Commune d'Oron

PREAVIS N° 03/2021

**DEMANDE DE CREDIT D'INVESTISSEMENT DE
CHF 3'780'000.00 TTC
POUR LA REFECTION DE LA CHAUSSEE, LE
REPLACEMENT DU COLLECTEUR D'EAUX
CLAIRES, DES CONDUITES D'EAU POTABLE ET
SERVICES**

A PALEZIEUX-VILLAGE

Plan n°
C16061-26F

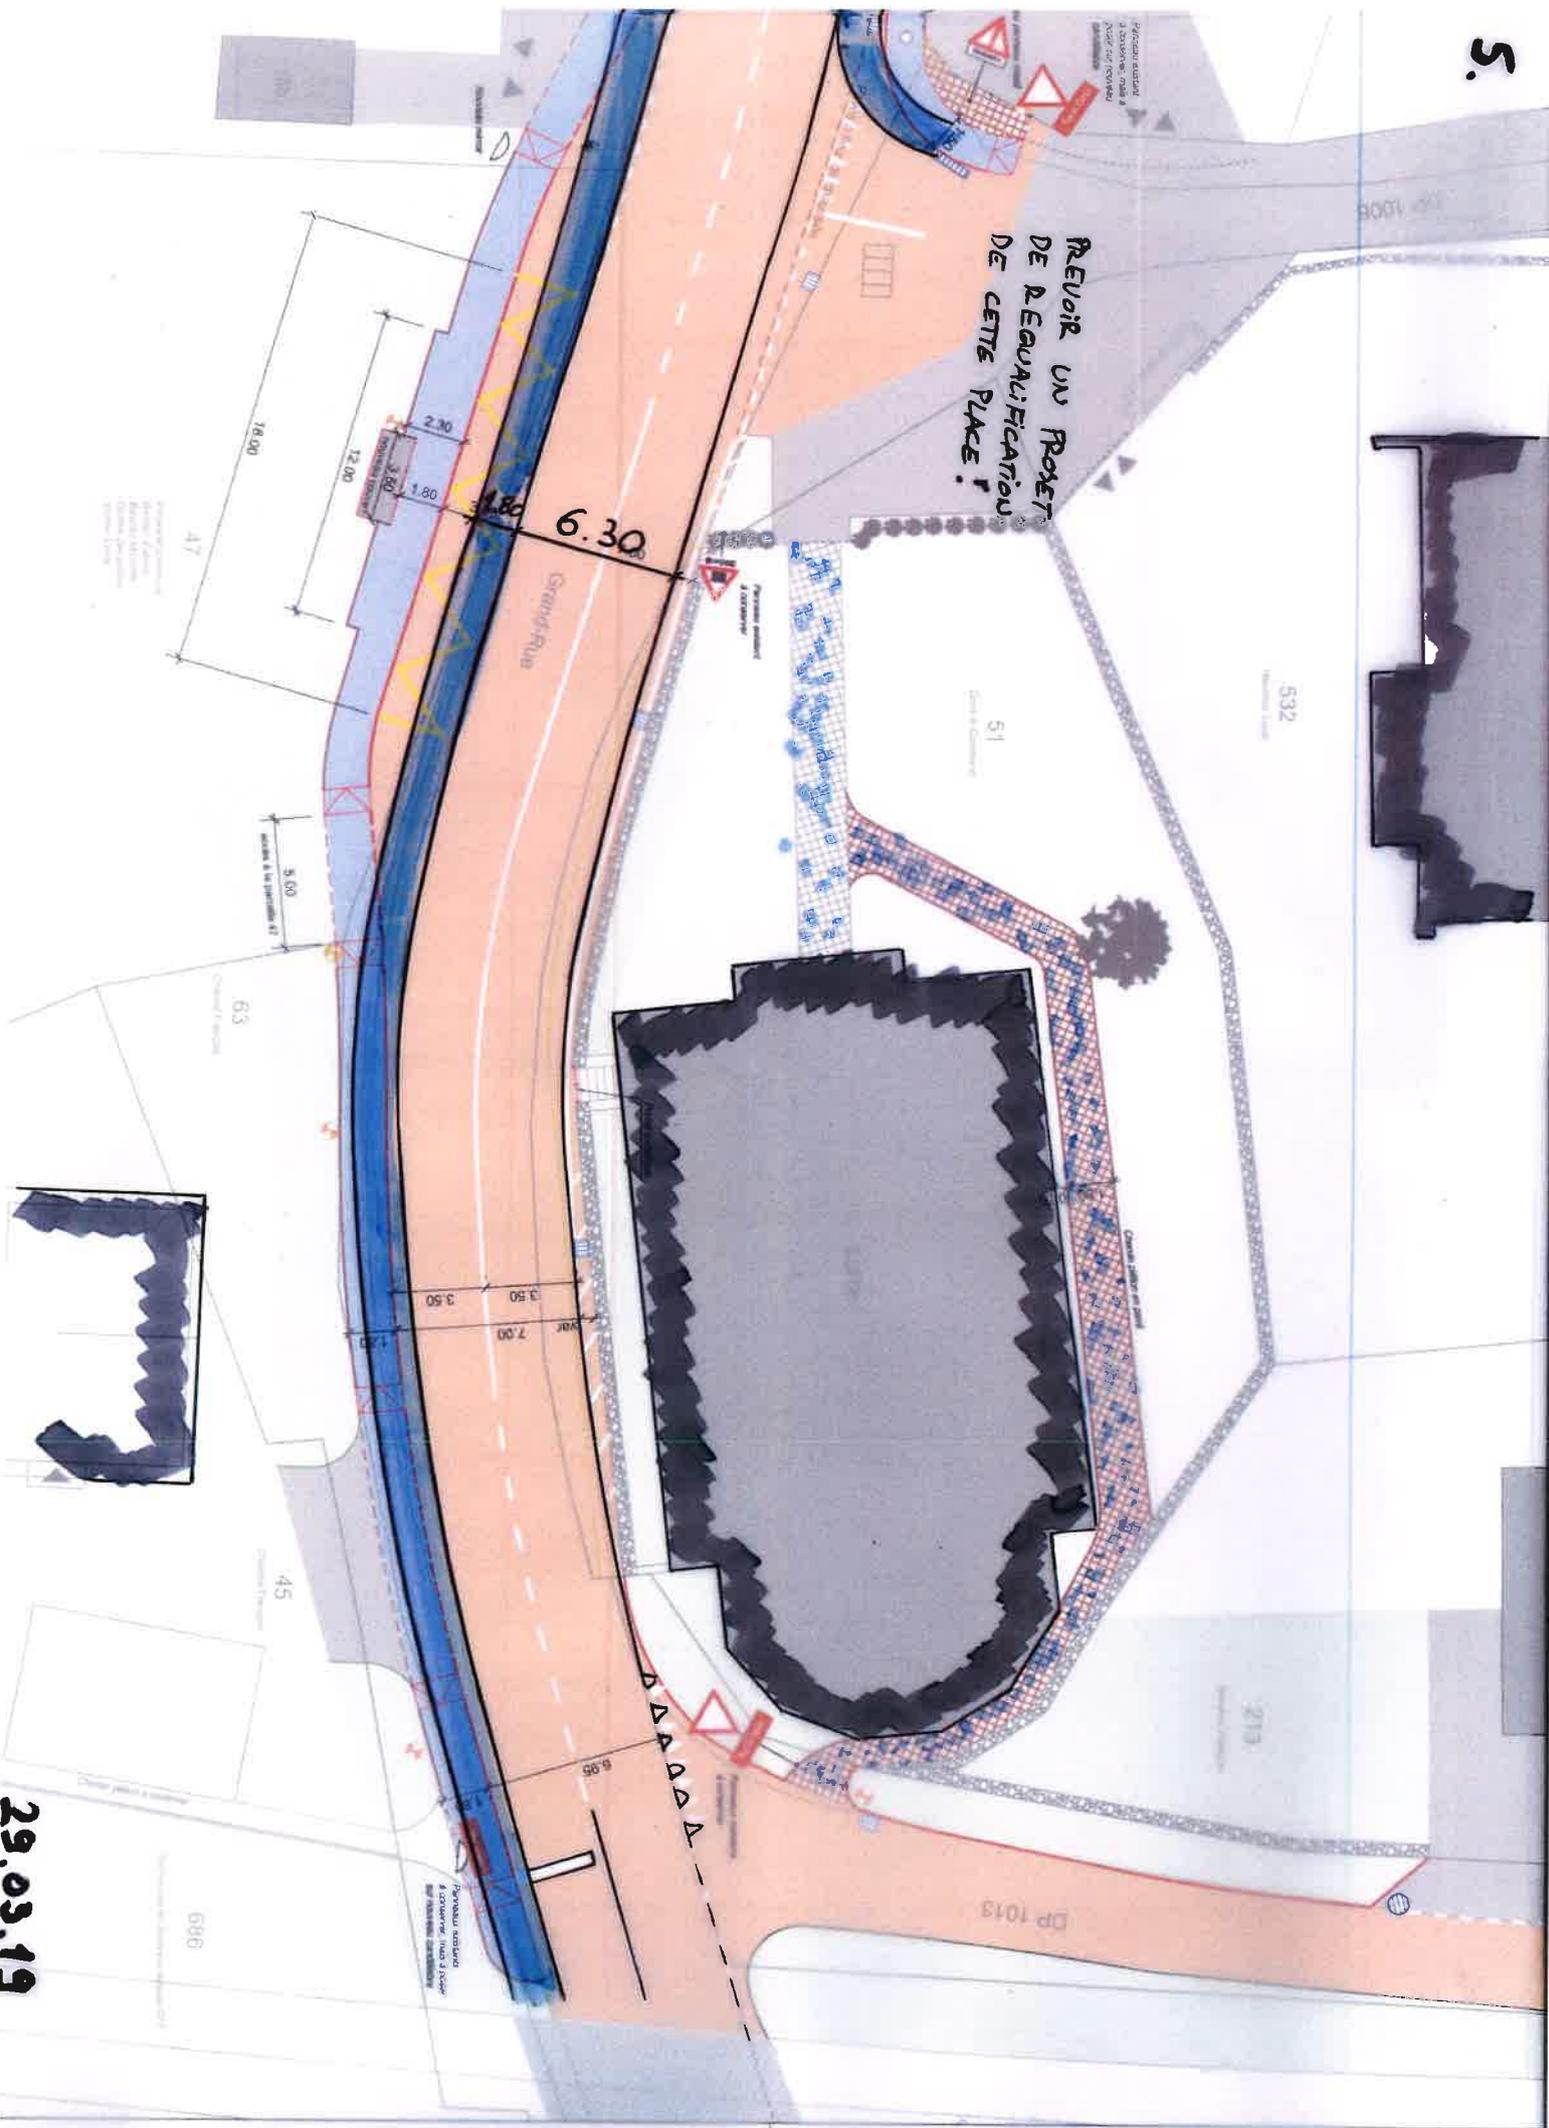
REVOIR UN PROJET
DE REAMÉLIORATION
DE CETTE PLACE.

Modifié par la DGMR suite à l'enquête

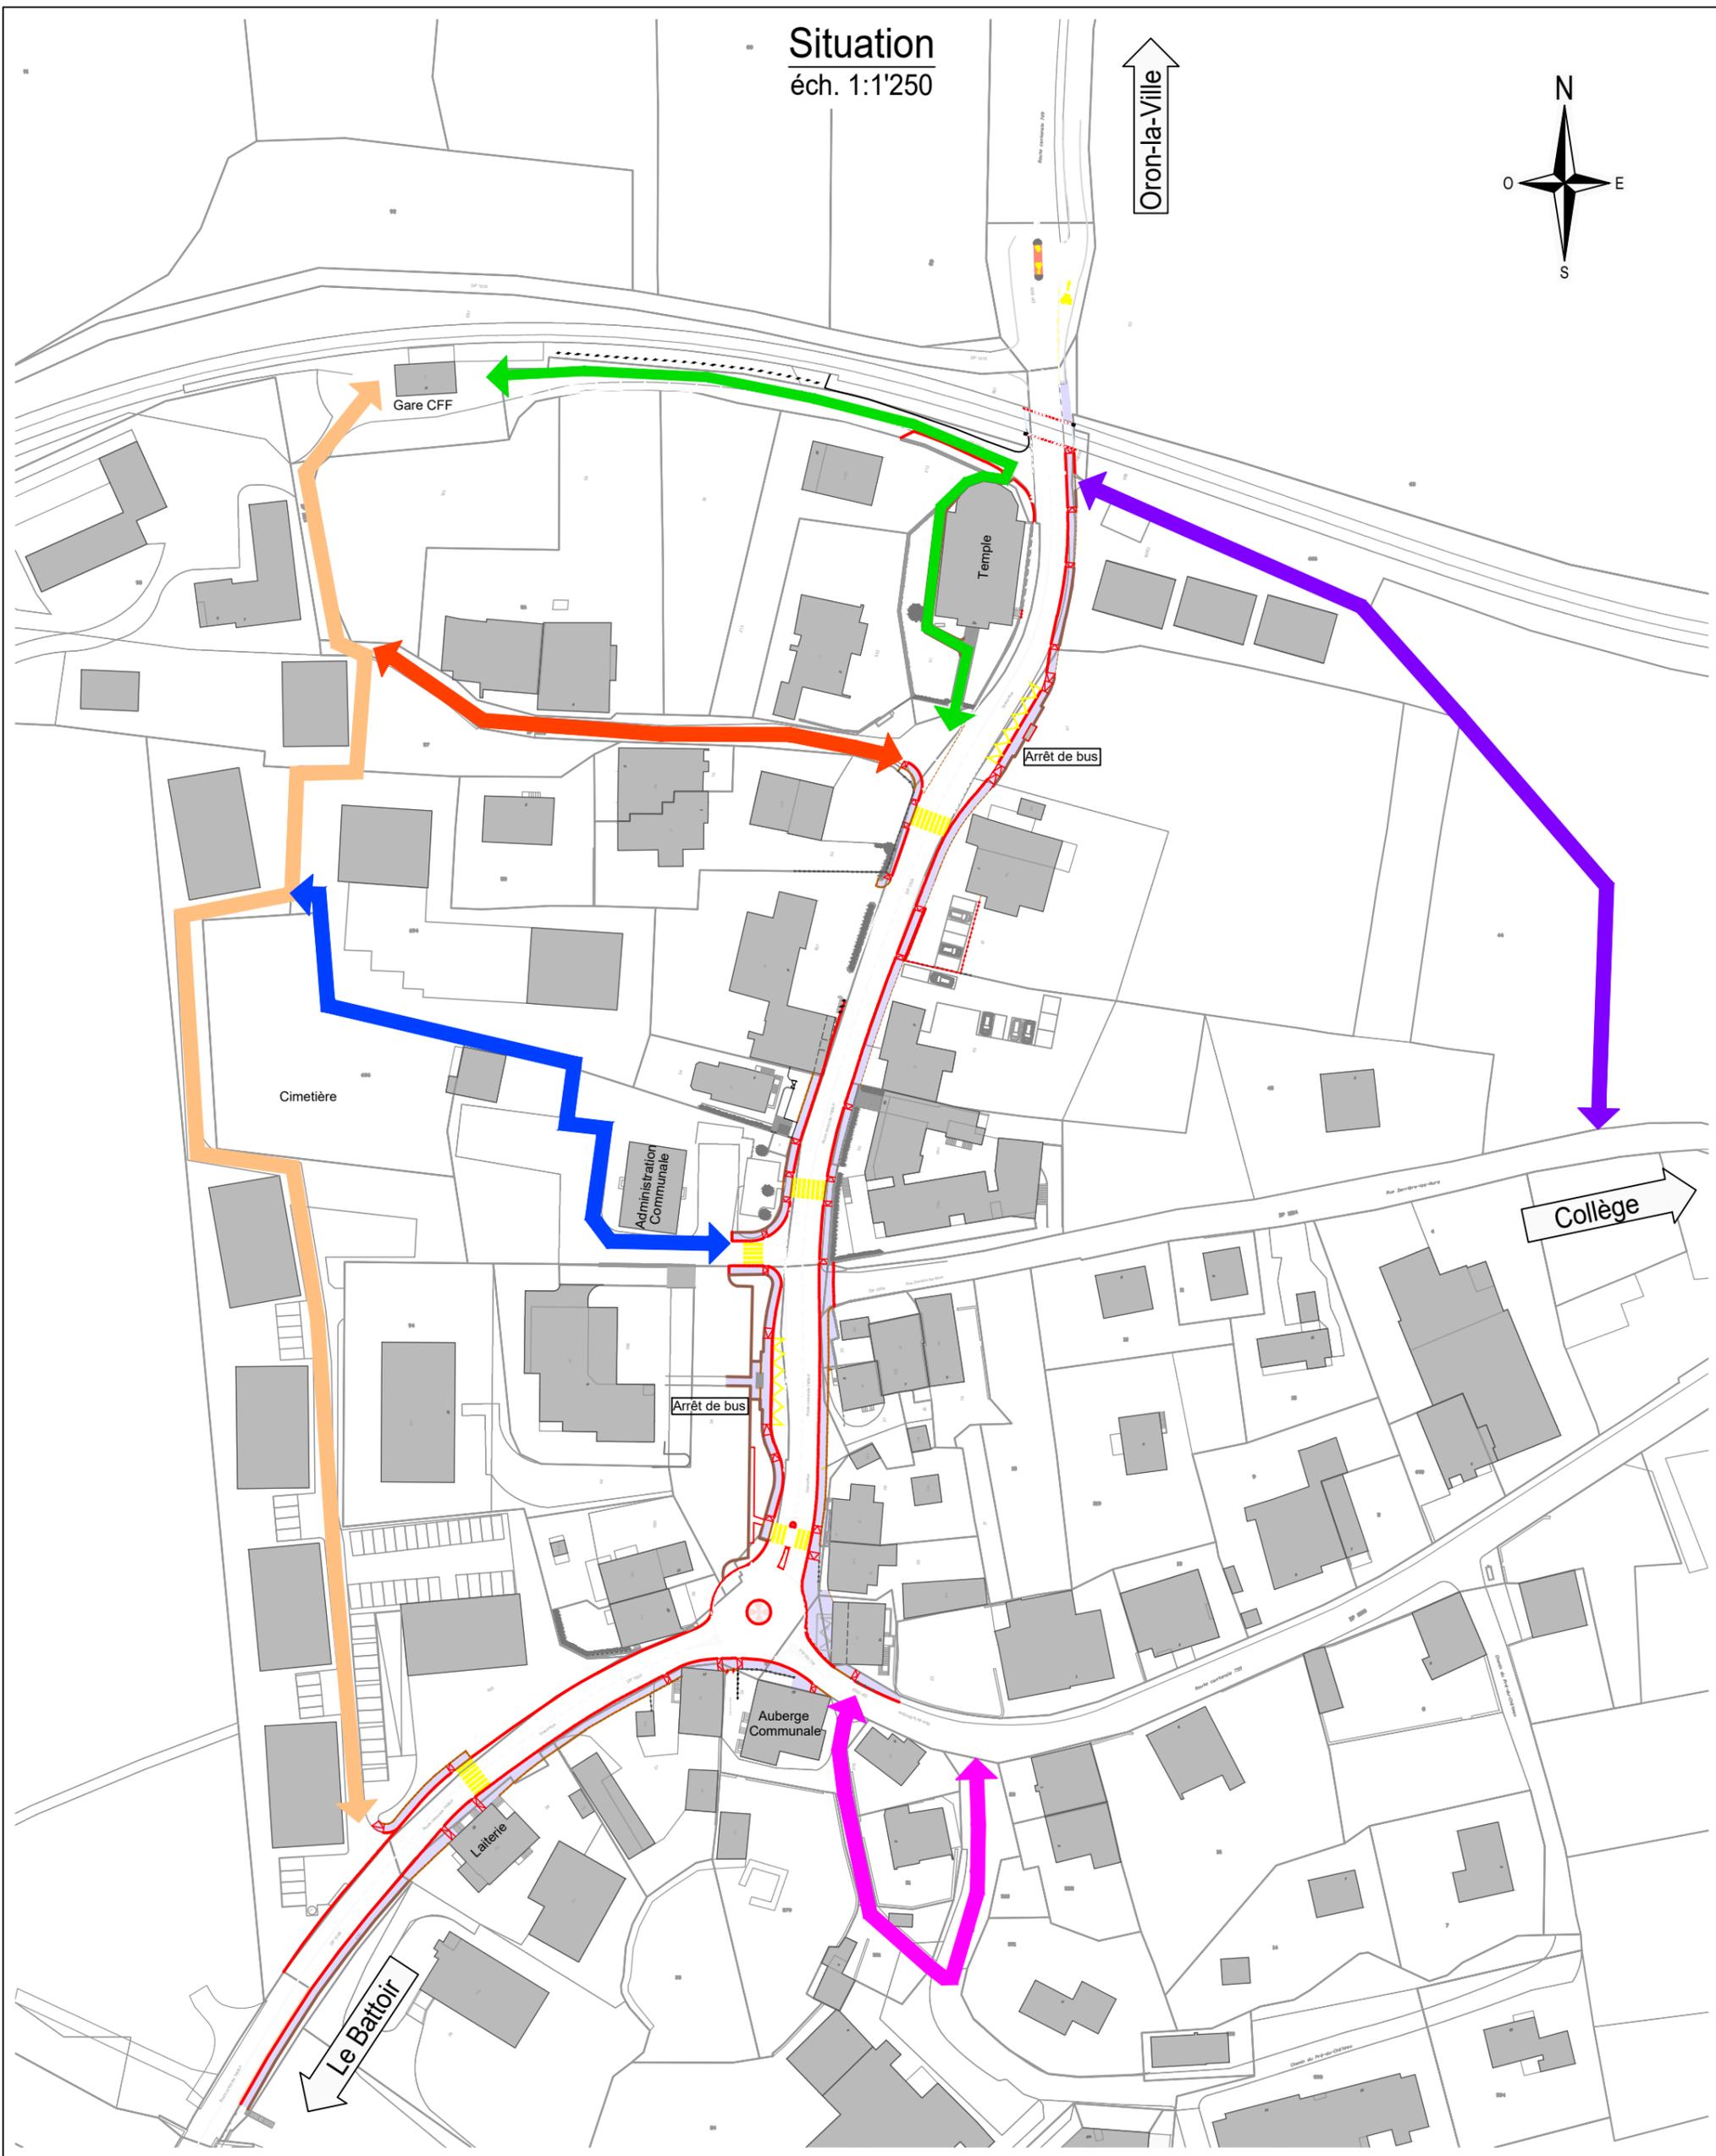
Date	Dessiné	Modifications
C 27.11.2017	MD	Diverses modifications pour présentation du projet
D 05.03.2019	MD	Modifications selon remarques du préavis
E 01.10.2019	MD	Modification des bordures arrêt de bus
F 22.01.2020	LM	Diverses modifications
G 16.06.2020	LM	Plan dressé pour la mise à l'enquête
H 19.10.2020	LM	Diverses modifications
I 15.04.2021	LM	Modifications selon remarques de M. Brun (mail du 15.04.2021) → Suppression PPP Rue de la Bougne

Dans le cadre de la procédure de validation de la signalisation, le projet proposé de passage protégé a été supprimé par la Direction générale de la mobilité et des routes (DGMR) et sera remplacé par une aide à la traversée.
